Objet : Modification des conditions de remise en état

**Société CEMEX GRANULATS SUD OUEST**

Carrière d'AVENSAN

**RAPPORT À LA COMMISSION DÉPARTEMENTALE DE  
LA NATURE DES PAYSAGES ET DES SITES**

## Plan de réaménagement

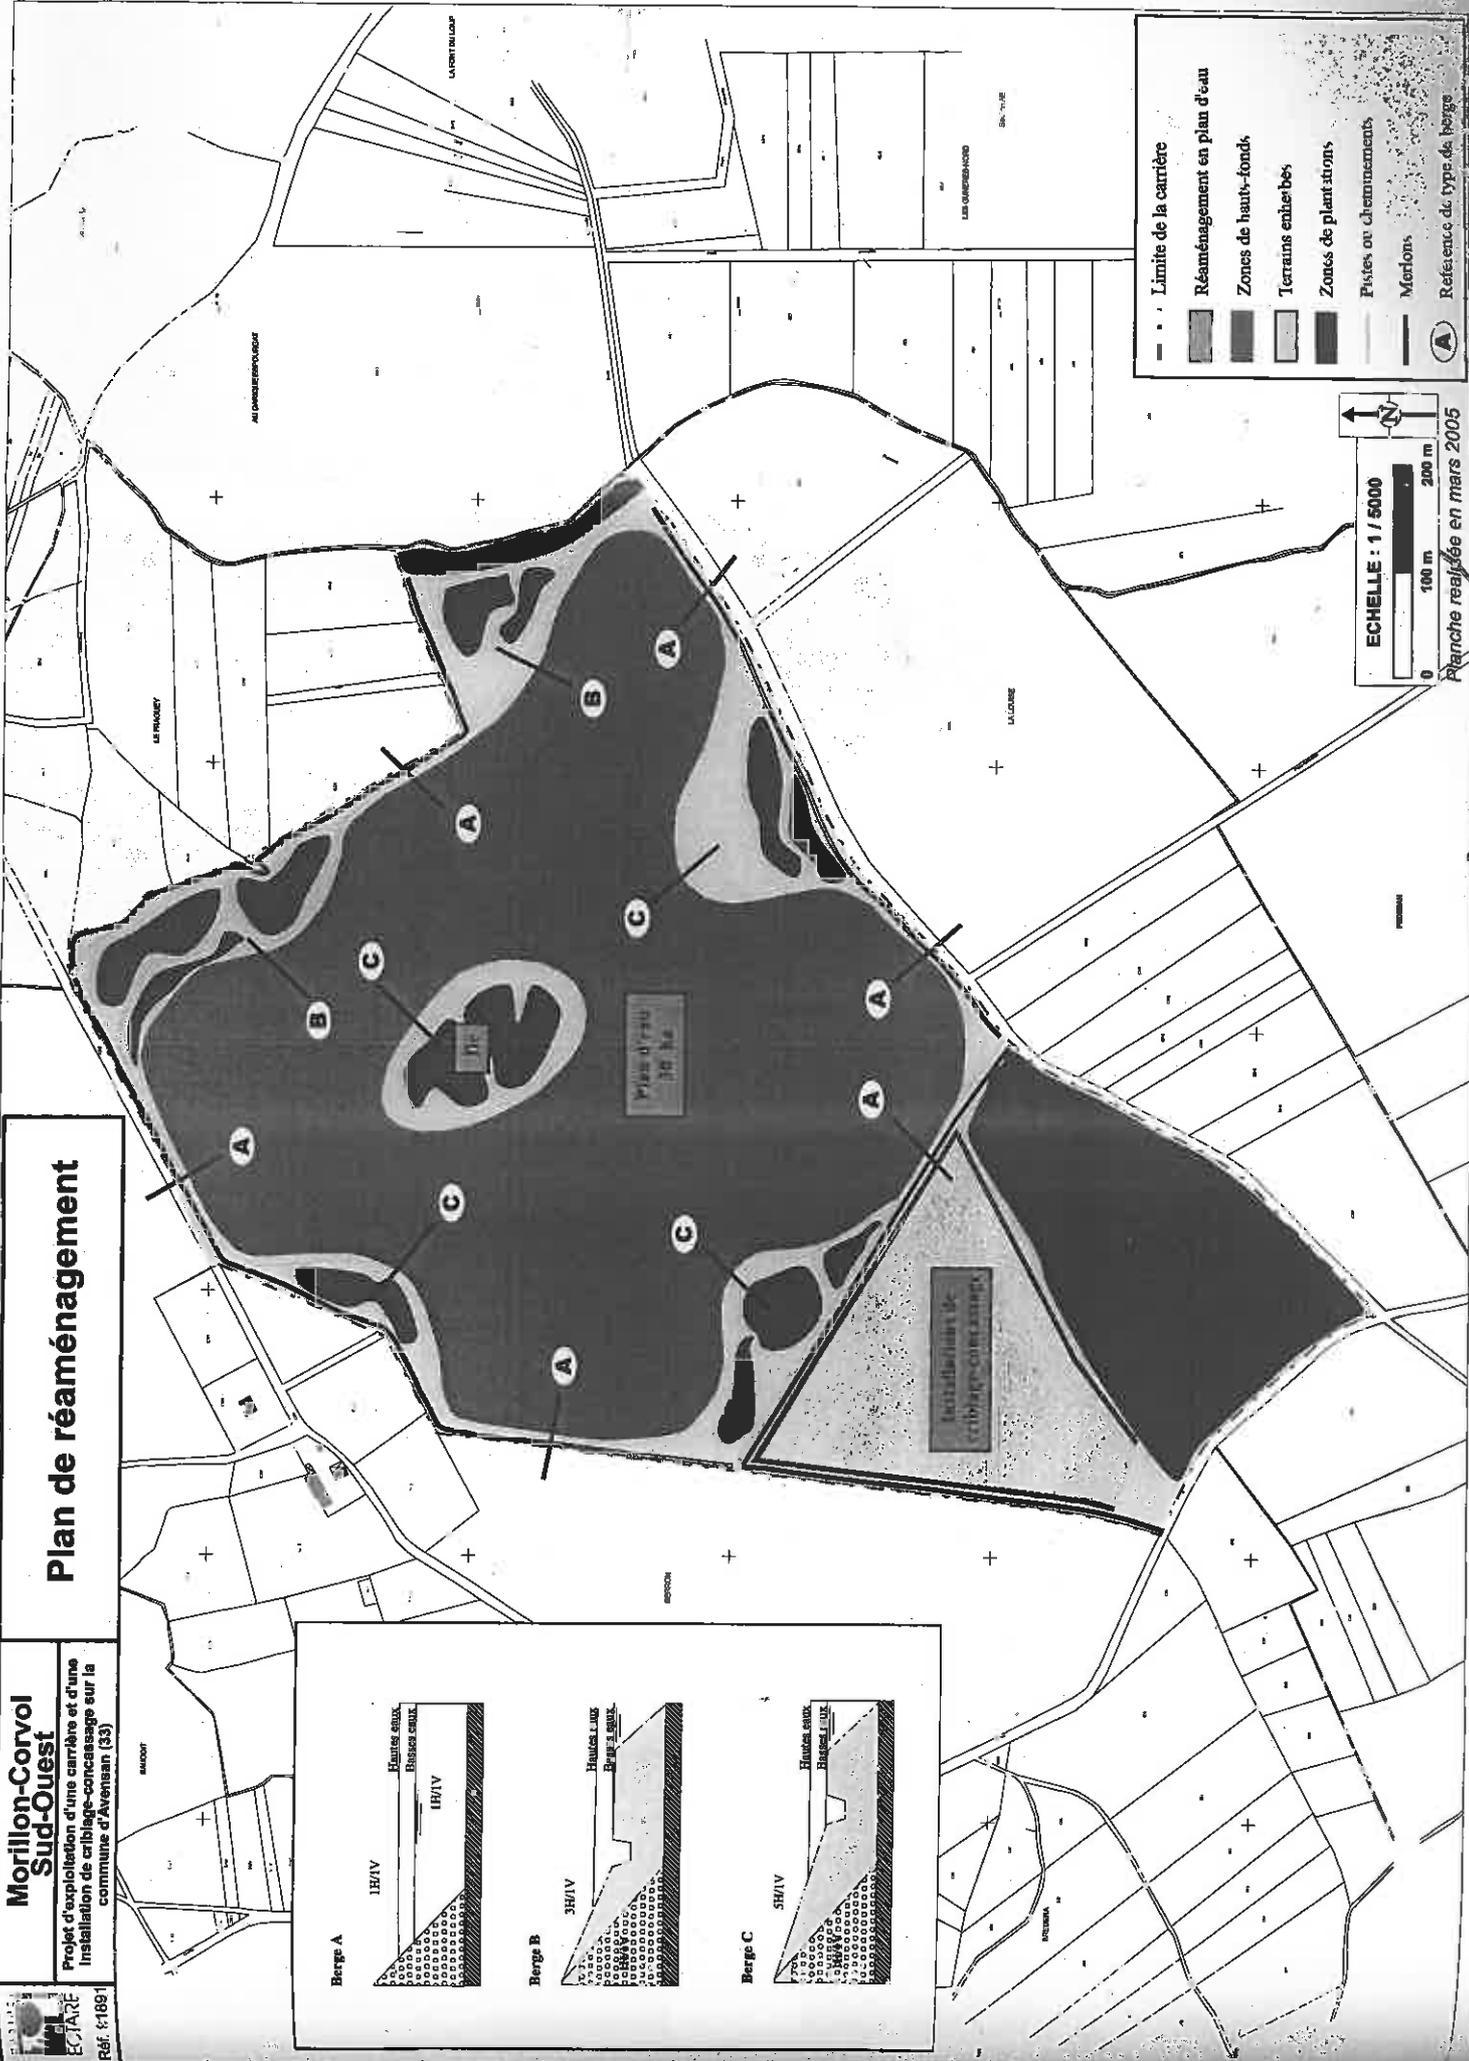
<b>Conditions de réaménagement AP du 05/09/2006</b>	<b>Modifications sollicitées</b>
Création d'un plan d'eau aux contours harmonieux d'une surface de 32 ha.	Plan d'eau d'une superficie d'environ 20 ha entrecoupés par deux zones humides.
Les berges devront avoir une hauteur moyenne de 2,5 mètres. Elles seront talutées suivant des pentes de 11 à 45 degrés.	Aucune
Création de 4 zones de hauts fonds d'une surface totale de 7 ha.	Création de deux zones humides (flots) d'une surface totale d'environ 5 ha.
Création d'une île d'une surface de 2 ha.	Abandon de l'île, remplacée par une presqu'île reconstituée en matériaux inertes. Mises en place de radeaux.
Les merlons présents sur la zone d'extraction seront arasés.	Aucune

Figure 8 : Plan de calcul des garanties financières période 2030 - 2031

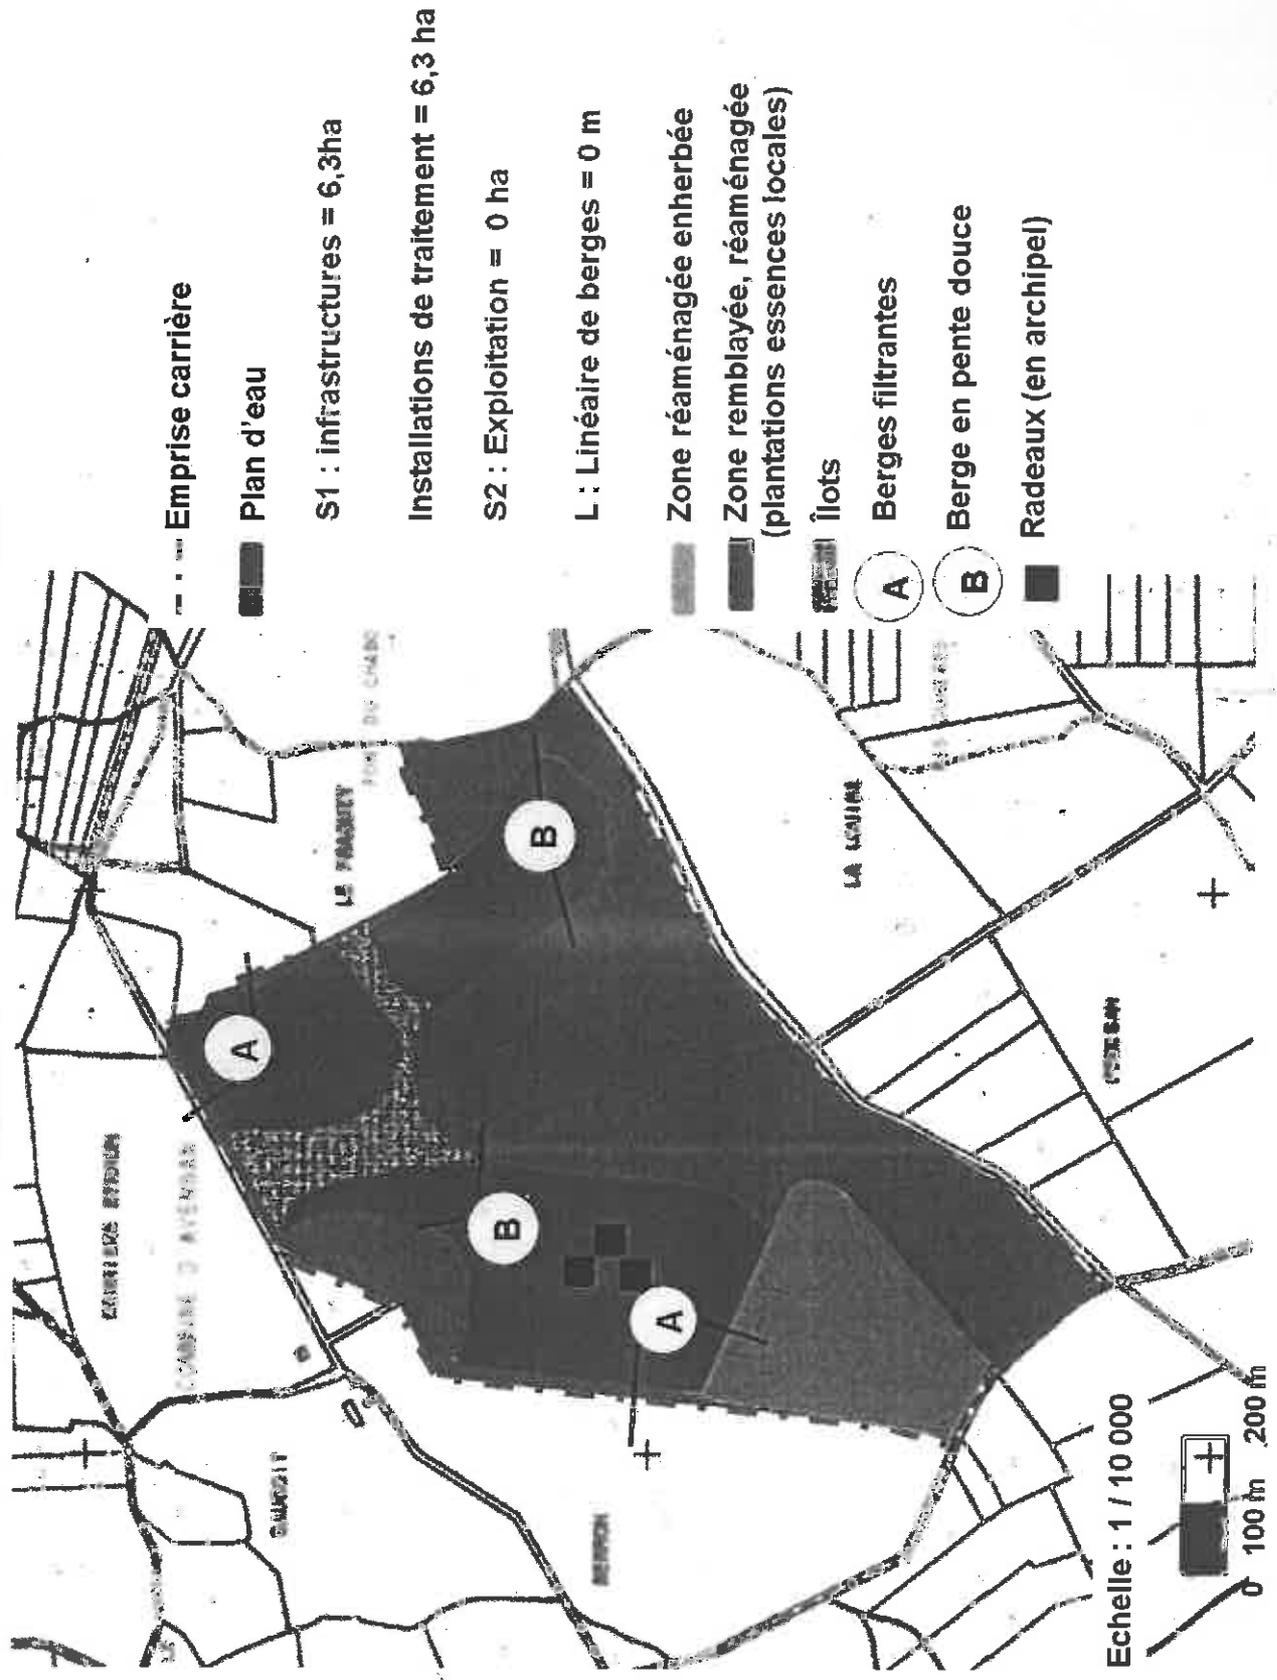
Afin de prendre en compte ces modifications un nouveau calcul de garanties financières a été présenté par l'exploitant.
